リコール届出一覧表

リコール届出日：平成30年3月14日

リコール届出番号	外 - 2620	リコール開始日	平成30年 3月 15日
届出者の氏名又は名称	ジャガー・ランドローバー・ジャパン 株式会社 代表取締役 ハンソン・マグナス・ユタカ	製作国：英国 製作者名：ジャガー・ランドローバー・リミテッド 問い合わせ先： ランドローバーお客様相談室 0120-922-992	
不具合の部位（部品名）	座席ベルト等（シートベルトリトラクタ）		
基準不適合状態にあると認める構造、装置又は性能の状況及びその原因	助手席シートベルトにおいて、シートベルトリトラクタ（ベルト巻取り装置）の製造が不適切なため、急ブレーキ時等にシートベルトが固定されないことがある。そのため、衝突時に乗員を拘束できず、最悪の場合、乗員が過度の傷害を負うおそれがある。		
改善措置の内容	全車両、助手席シートベルトを良品に交換する。		
不具合件数	0件	事故の有無	無し
発見の動機	本国メーカーからの情報による。		
自動車使用者及び自動車分解整備事業者に周知させるための措置	<ul style="list-style-type: none"> ・使用者：電話又はダイレクトメールで通知する。 ・自動車分解整備事業者：対象車両が少数であり、全ての使用者を把握しているの で、機関誌等への掲載は行わない。 ・改善実施済車には、運転席側ドアロックストライカー付近に外-2620の ステッカーを貼付する。

改善箇所説明図

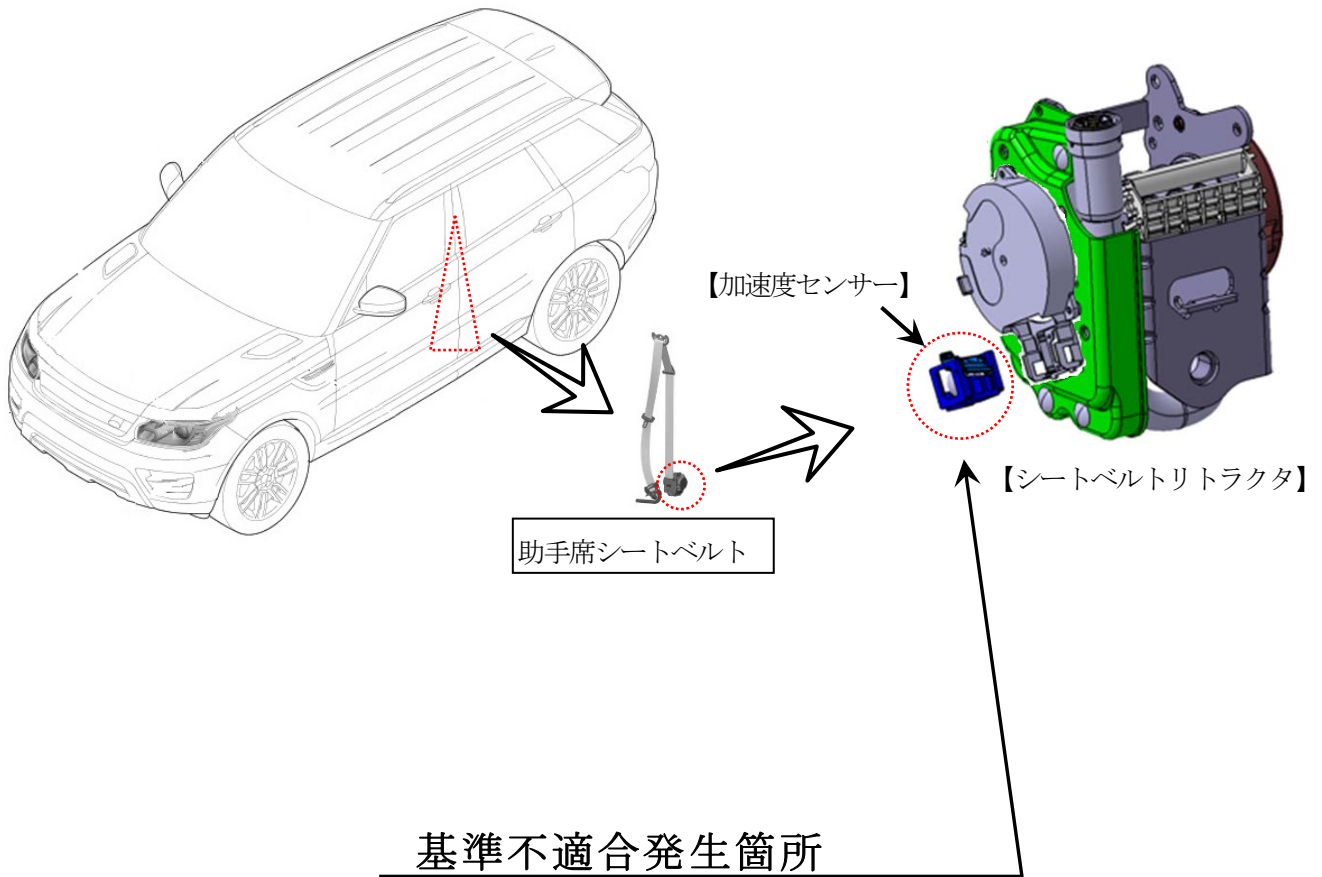
基準不適合発生箇所

助手席シートベルトにおいて、シートベルトリトラクタ（ベルト巻取り装置）の製造が不適切なため、急ブレーキ時等にシートベルトが固定されないことがある。そのため、衝突時に乗員を拘束できず、最悪の場合、乗員が過度の傷害を負うおそれがある。

改善の内容

全車両、助手席シートベルトを良品に交換する。

助手席ドアチェックアームのボディ上側取付けボルトに白ペイントを塗布する。
